Høringsinnspill vedrørende Søknad om konsesjon for nettilknytning av Tyssebotn kraftverk, saksnummer 202313720

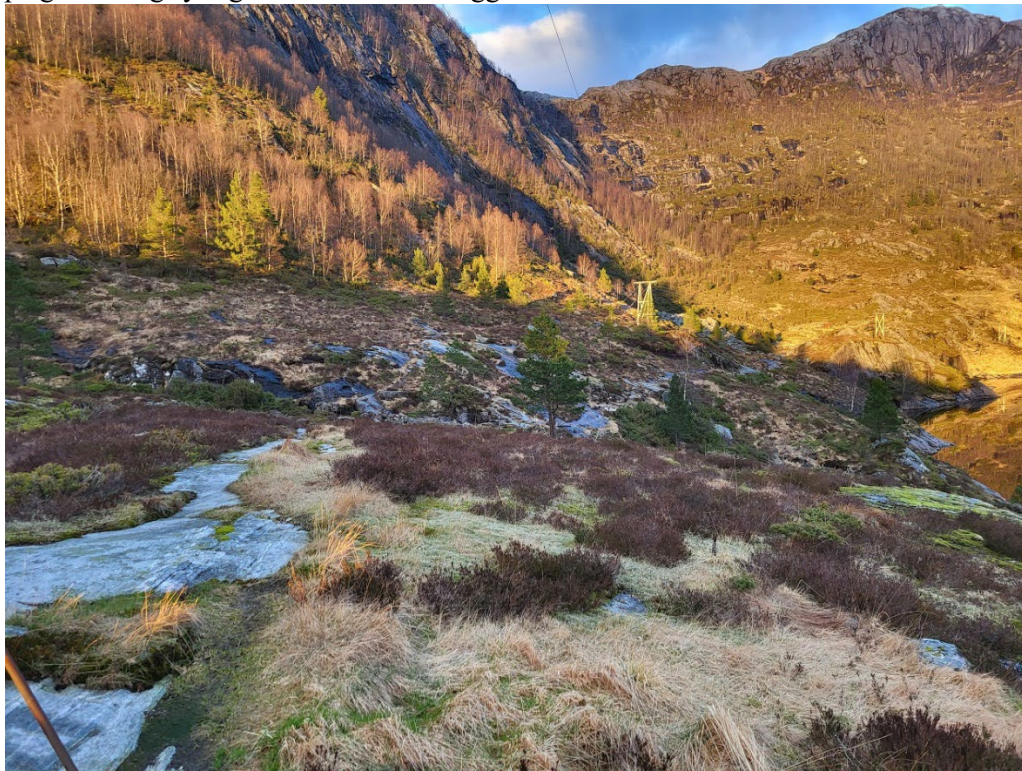
- Veitrase vil gå gjennom et veldig spesielt kulturlandskap, med glatt berg, tverrganger, og parti med svært skrinn fjellbeitemark. Dette området er den gamle ferdselsveien til Høgafjellet, Tyssebotn, og mellom gårdene på vestida og østsida av Osterøy. Dette landskapet fra vannet og inn til tunet vil bli totalt rasert av en veiløsning. Opplevelsen av å gå til Høgafjellet vil bli massivt påvirket av at det eventuelt kommer en vei her, og det vil jeg på det sterkeste protestere på. På bilde under ser man hvor skrint det er, og stien går på glatte berg synlig i bildet. Ikke ødelegg dette.

3 Det går eksisterende høyspent inn til Tyssebotn, som vist på bildet. Denne oppgraderes og benyttes videre. Dette forslaget har minst konsekvens for natur og landskap og er å foretrekke.
